WOOS.4242.132.2014.AMA.3

Dotyczy: wniosku Ministra Infrastruktury i Rozwoju z dnia 6 listopada 2014 r. (data wpływu 10 listopada 2014 r.), znak: DOI-III-10-772-99-2136/14, w sprawie uzgodnienia warunków realizacji przedsięwzięcia pn.: „Budowa drogi ekspresowej S5 Poznań – Wrocław, na odcinku Korzeńsko /bez węzła/ – węzeł „Widawa” Wrocław” w związku z postępowaniem prowadzonym po wznowieniu postępowania w sprawie zakończonej ostateczną decyzją Ministra Infrastruktury i Rozwoju z dnia 7 lutego 2014 r., znak: DOI-IIIeb/BOII-3eb-772-75-239/12/13/14, uchylającą w części i orzekającą w tym zakresie co do istoty sprawy, a w pozostałej części utrzymującą w mocy decyzję Wojewody Dolnośląskiego Nr 9/12 z dnia 28 maja 2012 r., znak: IF.AB.7820.34.2011.AK.13, o zezwoleniu na realizację ww. inwestycji drogowej.

Na podstawie art. ustawy 50 § 1 z dnia 14 czerwca 1960 r. *Kodeks postępowania administracyjnego* (Dz. U. z 2013 r., poz. 267 ze zm.) wzywam w terminie 14 dni od dnia otrzymania niniejszego pisma do uzupełnienia treści „Raportu o oddziaływaniu na środowisko w zakresie klimatu akustycznego Budowa drogi ekspresowej S5 na odcinku Korzeńsko (bez węzła) - węzeł Widawa Wrocław” [K. Kobiela,

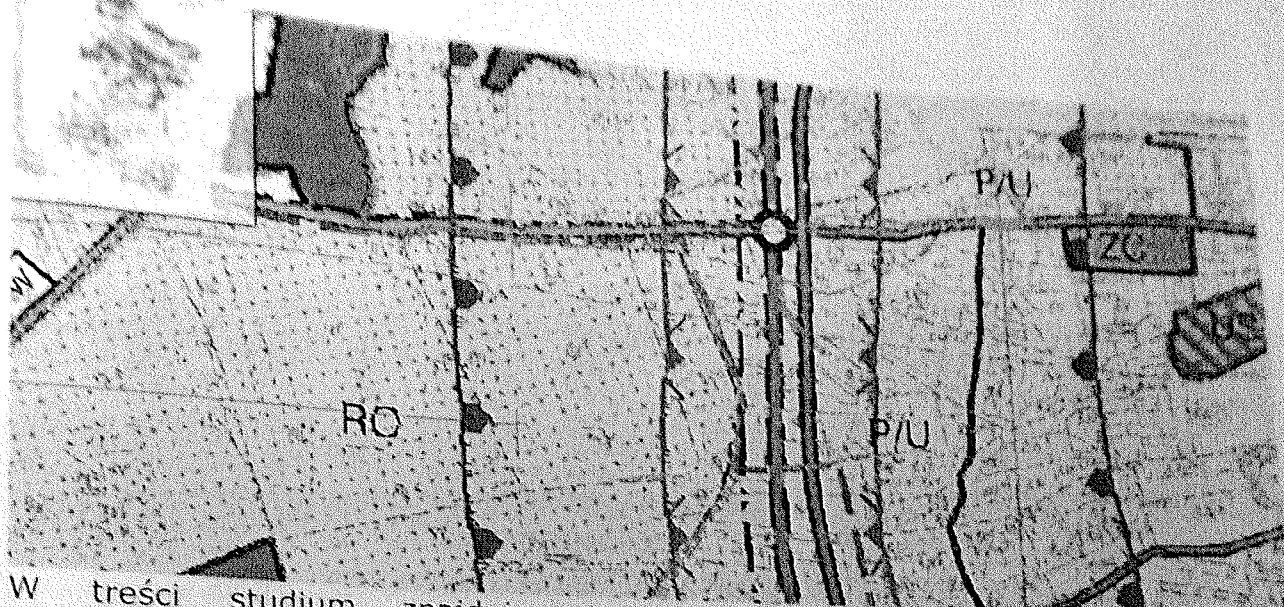
- 1) każdorazowo, gdy wskazuje się na zamiar likwidacji ekranów akustycznych i nie wskazuje się, że będą one zastąpione ekranami ekologicznymi/antyosłnieniowymi, należy udowodnić, że nie ma potrzeby zastosowania w tym miejscu ekranów ekologicznych/antyosłnieniowych
- 2) zgodnie z zapisami pkt 3.15 decyzji o środowiskowych uwarunkowaniach z dnia 23 sierpnia 2010 r. dla ww. inwestycji, w km 142+500-144+500 winien zostać wykonany

nieprzezroczysty ekran o wysokości nie mniejszej niż 3 m. We wniosku zaproponowano usunięcie ekranu akustycznego w km 144+485-144+550 (strona lewa) i nie wskazano, że na odcinku w km 144+485-144+500 zostanie on zastąpiony nieprzezroczystym ekranem o wysokości nie mniejszej niż 3 m. Należy wyjaśnić, czy na ww. odcinku zostaną spełnione wymagania decyzji o środowiskowych uwarunkowaniach, a jeśli nie - wyjaśnić dlaczego.
